Conseil Scientifique de l'Estuaire de la Gironde
Secrétariat : DREAL Nouvelle Aquitaine
Contact : Sophie Kerloc'h

Avis du CONSEIL SCIENTIFIQUE DE L'ESTUAIRE DE LA GIRONDE concernant
le projet d'installation d'une **ferme-usine aquacole (Pure Salmon)** au Verdon-sur-Mer

Avis du Conseil Scientifique de l'Estuaire de la Gironde

Figure 1 : Evolution du tassemement depuis 2019 (source EGMS).

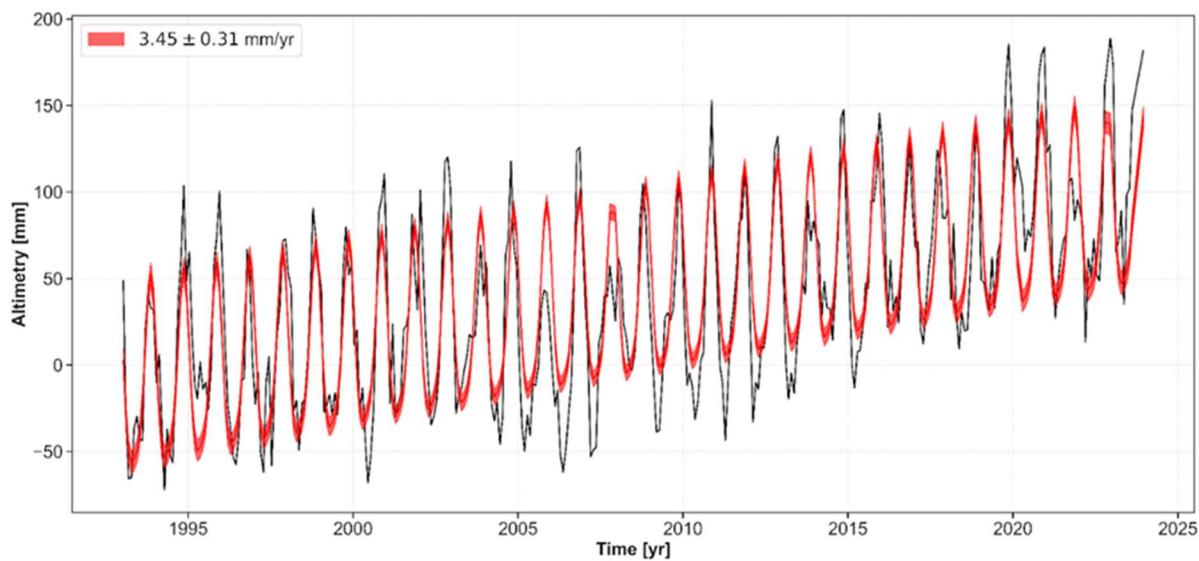
- Données géologiques et géotechniques présentes dans l'annexe Etude d'impacts (pages 191 à 195, reconnaissance géotechnique de 2008).
- Données d'altimétrie satellitaire du site European Ground Motion Service de l'observatoire Copernicus reprises dans les notes rédigées par l'association Vive la forêt.
- Données géologiques et géotechniques du site Infoterre qui apportent des compléments d'information jusque là non encore exploités. Il s'agit essentiellement de deux forages avec essais pressiométriques datant de 1971, date à laquelle il n'y avait pas encore eu la mise en place des remblais (Figure 1).

Les observations actuelles relevées dans les documents montrent un affaissement des terrains plus ou moins prononcé en fonction des zones du site. Le tassement peut être assez prononcé en particulier dans le secteur sud du site. Il est alors nécessaire de comprendre la cause de ces observations, alors qu'aucune construction n'est

A partir de ces constats, l'hypothèse pour expliquer les affaissements observés aujourd'hui, sans présence de construction, est que la mise en place successive de plusieurs mètres de remblais a amené une surcharge sur les terrains naturels, engendrant un tassement différentiel des terrains.

Sur cette base, on peut comprendre facilement que construire une structure sur ce site ne fera qu'accentuer les tassements observés aujourd'hui. Bien sûr, des investigations géotechniques plus poussées devront être réalisées et il existe aujourd'hui des méthodes de construction (onéreuses) permettant de limiter les tassements (fondations sur pieu en allant chercher le substratum rocheux à plusieurs dizaines de mètres de profondeur dans ce cas), mais la tendance observée parle déjà d'elle-même.

Figure 3 : Résultats des essais pressiométriques de 1971 (source Infoterre).

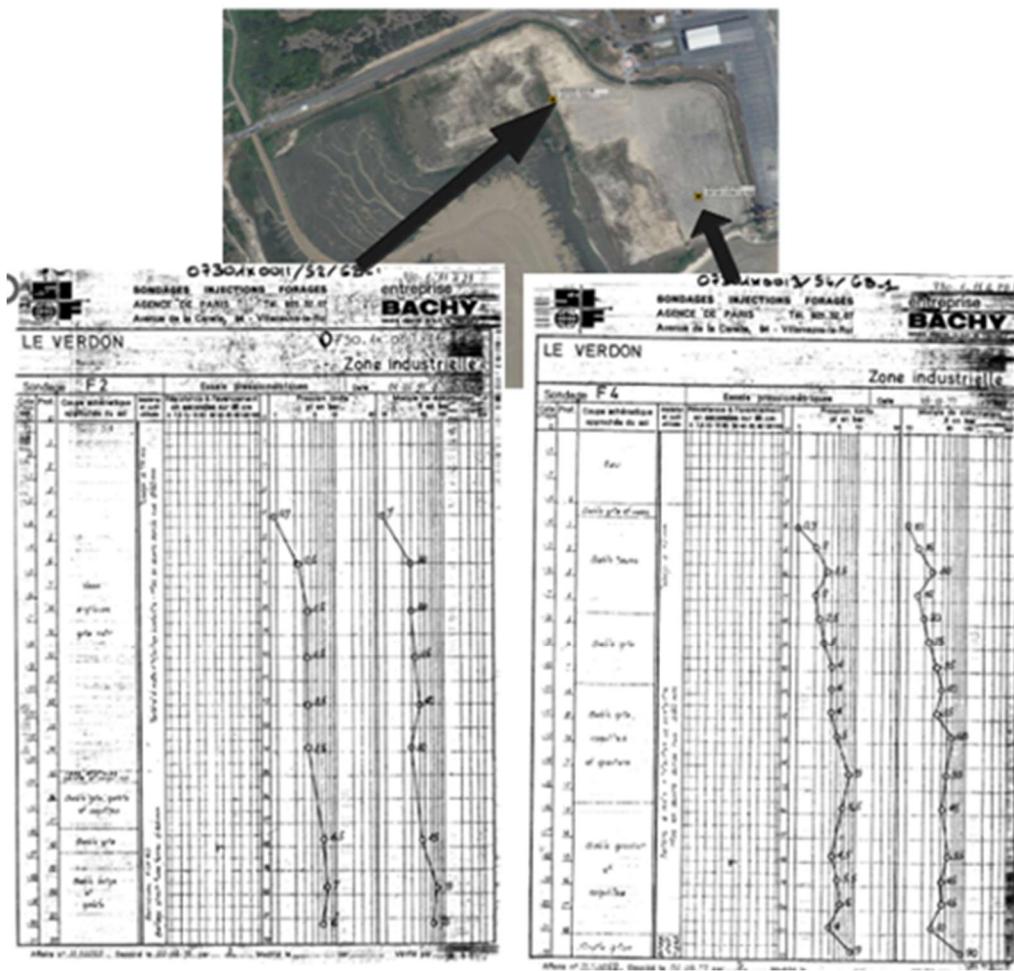
L'ensemble des données disponibles montre des caractéristiques géotechniques variables dépendant de la nature géologique des terrains. La géologie présente en effet une forte variabilité entre sondages, passant pour une même profondeur de passées sableuses à des passées argileuses vasardes. Les données géotechniques sont tout à fait en accord avec ces observations, montrant en particulier des valeurs très faibles de pression limite et de module pressiométrique dans les zones les plus argileuses, valeurs caractéristiques de zones pouvant être fortement compressibles. Ces conclusions avaient déjà été formulées dans le rapport de 2008 où l'on peut lire : « *Dans les alluvions, des passées argileuses voire tourbeuses, très compressibles, sont identifiées. Ces différents niveaux sont difficilement corrélables entre chaque sondage, leur mode de dépôt peut être lenticulaire.* »

Les deux forages complémentaires de 1971 traduisaient déjà exactement les mêmes tendances. Il est à noter que sur les deux forages, celui présentant les caractéristiques géotechniques les plus faibles se situe exactement à l'endroit où l'on observe aujourd'hui les plus fortes valeurs de tassement. (Figure 1 et 2). Il y a donc une grande cohérence entre les observations actuelles et les données à disposition.

Figure 4. Modèle numérique de terrain montrant les altitudes dans la zone projet (m NGF, Lidar IGN 2023).

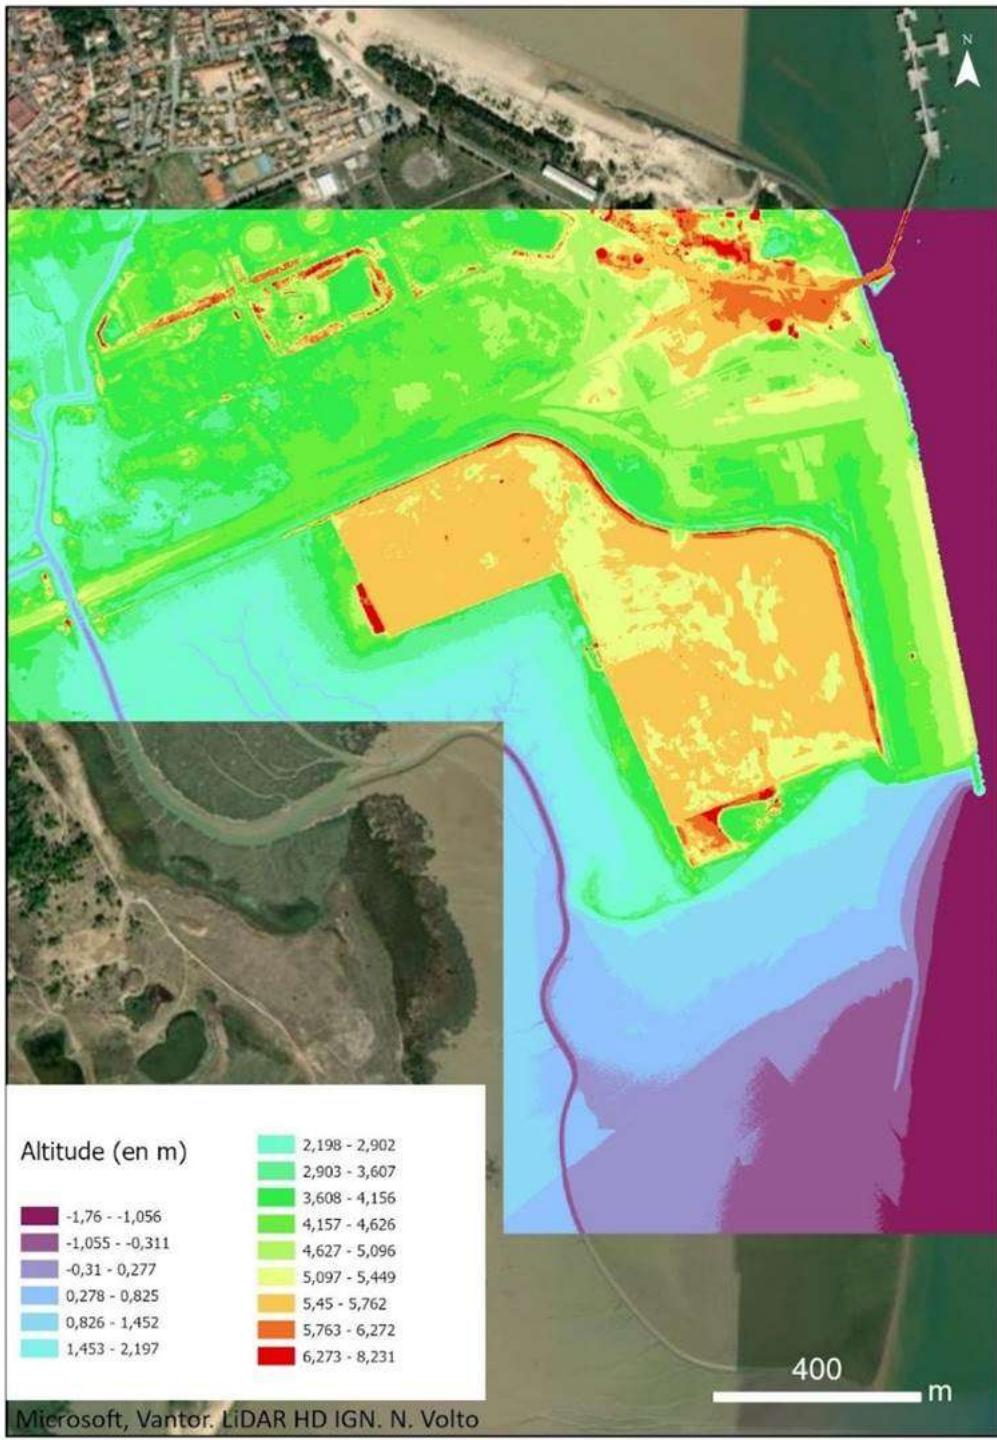
En conséquence, il est vrai qu'à l'heure actuelle, la cote du terrain identifié pour l'implantation de l'usine (autour de 5,5 m NGF, Figure 4)) se trouve nettement au-dessus des niveaux marins extrêmes, même pour un scénario pessimiste. On notera toutefois, comme il apparaît sur la figure 4 qu'une partie de l'emprise du projet n'est pas à la cote 5,5 m NGF. Surtout, en combinant l'élévation prévue du niveau de la mer dans le Golfe de Gascogne (de + 0,6 à +0,8 m en 2100) et la subsidence locale (Figure 1), le terrain identifié pour l'implantation de l'usine pourrait être affecté par des submersions marines (surcote Xynthia combinée à une vive eau de 3 m NGF) dès la fin 21^{ème} siècle et non pas au-delà de 2150 comme indiqué dans le rapport.

Au-delà du risque sur la plateforme elle-même, il faut aussi considérer le risque sur les accès à la plateforme qui apparaît comme un îlot sur la figure 4 restituant les valeurs altimétriques mesurées par LIDAR. Les zones périphériques sont exposées au risque submersion-inondation. Les risques découlant de cette situation sont très significatifs et n'ont pas été étudiés en tant que tels. Ils concernent les approvisionnements, même si des stocks existent, l'évacuation de la production, mais aussi par exemple des boues. La zone envisagée pour l'implantation d'un parc photovoltaïque est aussi submergée, ce qui couperait une partie des approvisionnements en électricité. Ce scénario de submersion périphérique n'a pas été étudié, malgré les faibles altitudes entourant la plateforme (Figure 4), ce qui marque une très forte insuffisance de l'étude d'impact.
